Evaluatierapport Safety Factor 5-7

Potentiele bedreigingen
en veiligheidsanalyses

In opdracht van COVRA

rev. nr.	datum	omschrijving
2.0	april 2020	Na review ANVS
1.0	maart 2020	Na review COVRA
0.2	12/12/2019	Intern commentaar verwerkt
0.1	19/11/2019	1 ^e concept

Figuur 2-1: Risicokaart rond COVRA augustus 2019 [18].

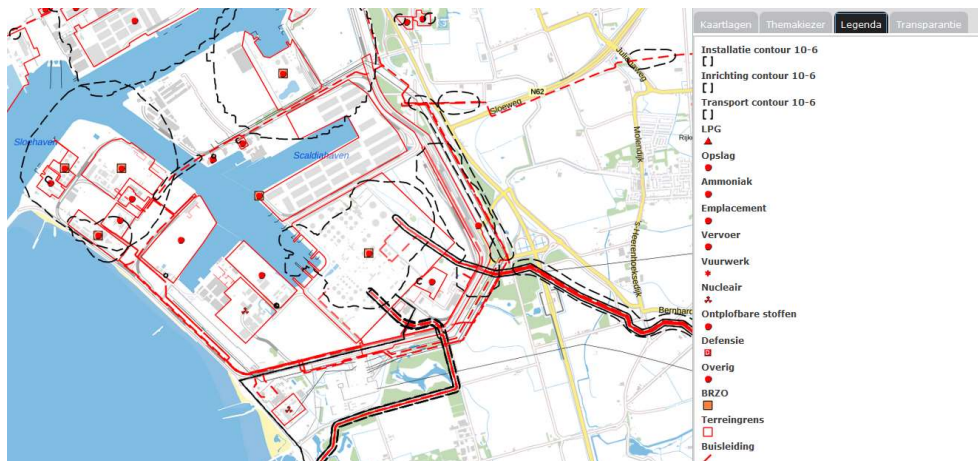
Wat betreft onderdeel externe begingebourtenissen is de risicokaart [18] opnieuw geraadpleegd. Hieruit blijkt dat het risicocontour van de propaanopslag van Heerema inmiddels niet meer het COVRA terrein bereikt en er geen nieuwe contouren op het terrein zijn komen te liggen. In de nabije omgeving heeft Zeeland Refinery een nieuw aanmeerpunt voor schepen in gebruik. Het effect daarvan zal vergelijkbaar zijn met de huidige evaluatie. Voor vliegtuigongevallen is de neerstortfrequentie bepaald in 2010. Gegeven de geringe toename in het vliegverkeer boven Nederland, de trend van veiligere vliegtuigen en de grote statistische onzekerheid hoeft de neerstortfrequentie niet aangepast te worden. Indien hiervoor toch gekozen wordt is de verwachting dat de neerstortfrequentie afneemt. De oppervlaktes waarmee gerekend zijn de grondoppervlaktes van de gebouwen. De huidige stand der techniek beveelt aan om het

effectieve oppervlak van gebouwen te gebruiken om de neerstortfrequentie op een gebouw te bepalen. Het effectieve oppervlak wordt bepaald door de afmetingen van een gebouw, de glijafstand van een neerstortende vliegtuig en de hoek waaronder het vliegtuig neerstort. Een structurele evaluatie van de gebouwsterktes kan vervolgens uitgevoerd worden om het verband tussen het neerstorten van een vliegtuig en het verspreiding van radionucliden te vinden.

Verbeterpunt 2 P-37 : Bepaal de vliegtuigongevalsfrequentie aan de hand van het effectieve oppervlak van de verschillende gebouwen en herzie de begingebourtenis ‘vliegtuig neerstorten’ hiermee en de mogelijke wijziging in de selectie van begingebourtenis.
